Kommentarer til forvaltningens høringsvar til lokalplan 090-707, boligområde ved Vester Hesseldal

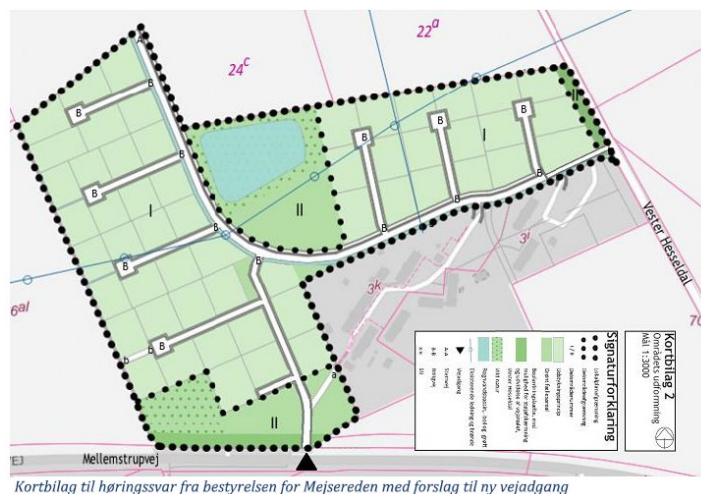
Placeringen af det forslåede t-kryds på Mellemstrupvej: På "Kort bilag 2", side 27 i lokalplanen, er der tegnet en boligvej ud mod Mellemstrupvej. Vi foreslår at denne gøres bredere og opgraderes til stamvej og indkørsel for boligområdet, ligesom forvaltningen har skitseret på kortbilaget til høringsvar for Mejseredens forslag.
